SERVICE INFO – FAG 0034

Različiti dobavljači ležajeva kotača za prvu ugradnju

Obvezna zamjena dodatnih komponenti

Proizvođač: Alexander Dennis

Slika 1: U slučaju osovina tipne oznake S63U, osim samog ležaja kotača, potrebno je promijeniti i kočni disk, prirubnicu kotača s pripadajućim vijcima te vijke kotača.

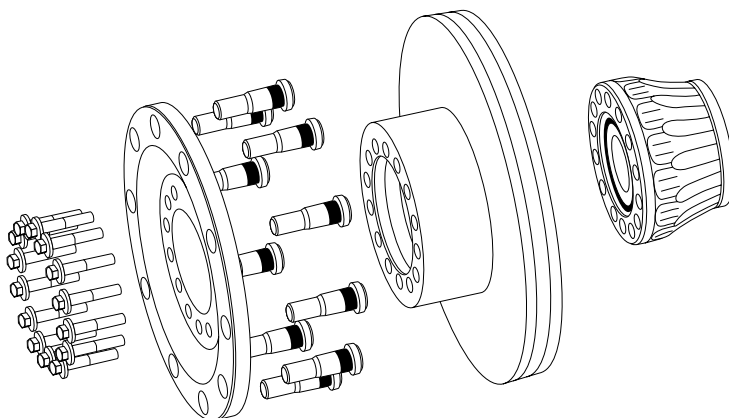
Za gore navedene tipove osovina proizvođača DANA, proizvođač autobusa Alexander Dennis promijenio je dobavljača ležajeva kotača za prvu ugradnju. Zbog promjene proizvođača, umjesto Timkena, u prvoj se ugradnji isporučuju FAG ležajevi.

U slučajevima zamjene ležajeva kotača na osovina tipnih oznaka S63U, S75U ili T75U, s tvornički ugrađenim Timken ležajevima, potrebno je voditi računa o potrebi zamjene dodatnih komponenti.

Tip osovine	Potrebni dijelovi	Alexander Dennis kataloški brojevi	Količina
S63U	Prirubnica	658468-3	1 x
	Vijak kotača	650723-2	10 x
	Disk kočnice	658468-4	1 x
	Pričvrsni vijak	658468-5	14 x
S75U	Prirubnica	661391-2	1 x
	Pričvrsni vijci	661391-3	14 x
T75U	Prirubnica	661391-2	1 x
	Vijak prirubnice	661391-3	14 x
NDS 80	nikakvo	-	-

Moment pritezanja vijaka prirubnice: 236 -260 Nm (174 - 192 lbf ft)
